PROIZVODNI INFORMATOR št. 6 / 2013

Serijska - HL50: izboljšava možnosti čiščenja

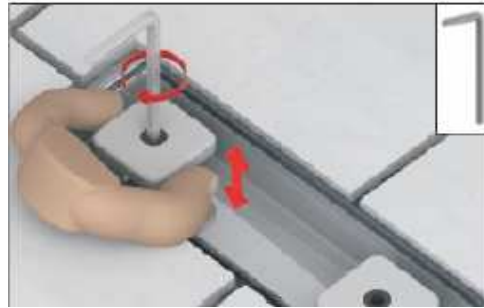
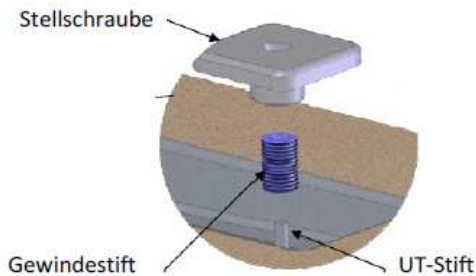
Nastavitev višine pokrovnega profila se spreminja z novimi nastavitvenimi vijaki. Za potrebe čiščenja je bilo potrebno doslej vijake odviti in jih nato ponovno priviti ter justirati.

V prihodnje bo ta postopek vijačenja in justiranja potreben le enkrat pri montaži.

Nastavljena višina nastavitvenega vijaka bo tako fiksirana. Pri čiščenju bo možno nastavitveni vijak izvleči in potem ponovno vstaviti brez, da bi se spremenila višina nastavitve. Slednje olajša montažo in predvsem čiščenje.

Novosti v prihodnje:

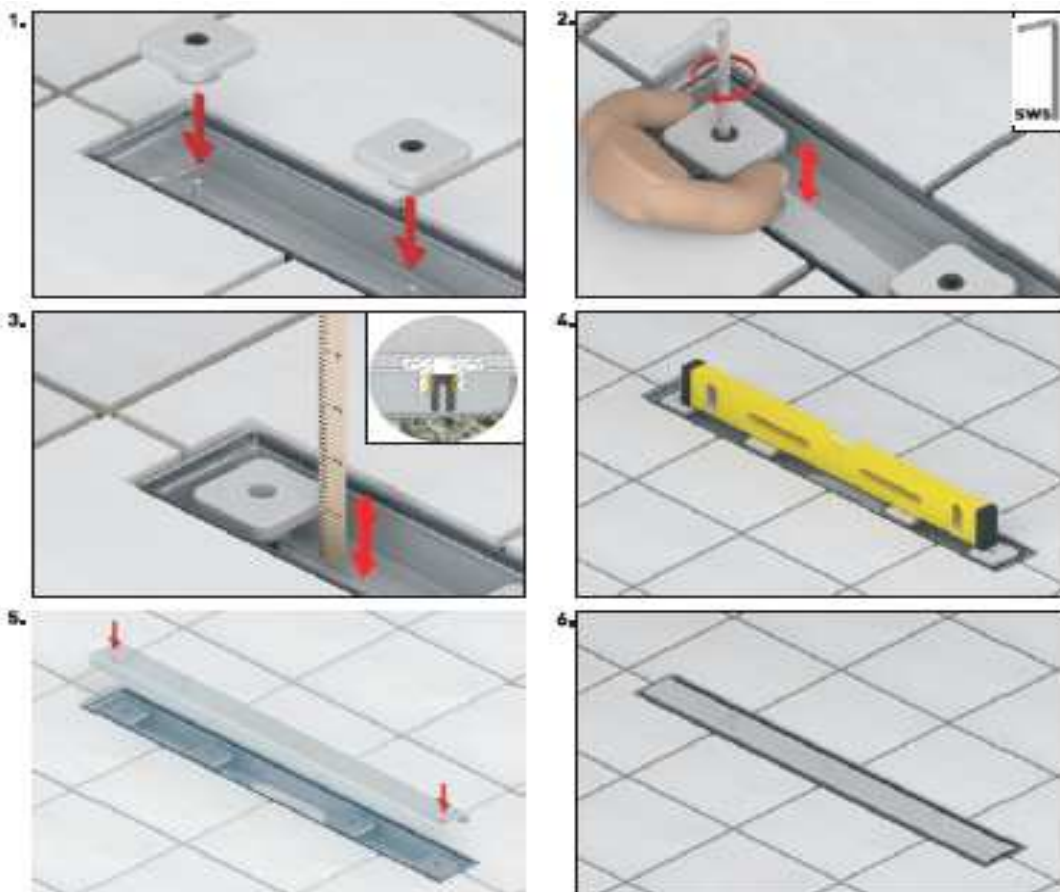
1. Dosedanji navojni sorniki (M8) se zamenjajo s tanjšimi varjenimi zatiči brez navoja (UT-zatič, d 4mm).

→ možnost kopičenje las na zatičih (sedaj brez navoja) je s tem minimizirana

2. Dodatni plastični-navojni zatič (M10) prevzame nastavitev višine pokrovnega profila v kombinaciji z novo razvitim nastavitvenim vijakom.

→ s pomočjo inbus ključa se višina fiksno nastavi.

**Pri nastavljenosti višine pokrovnega profila se ne spreminja nič.
Prestavljanje poteka kontinuirano.**
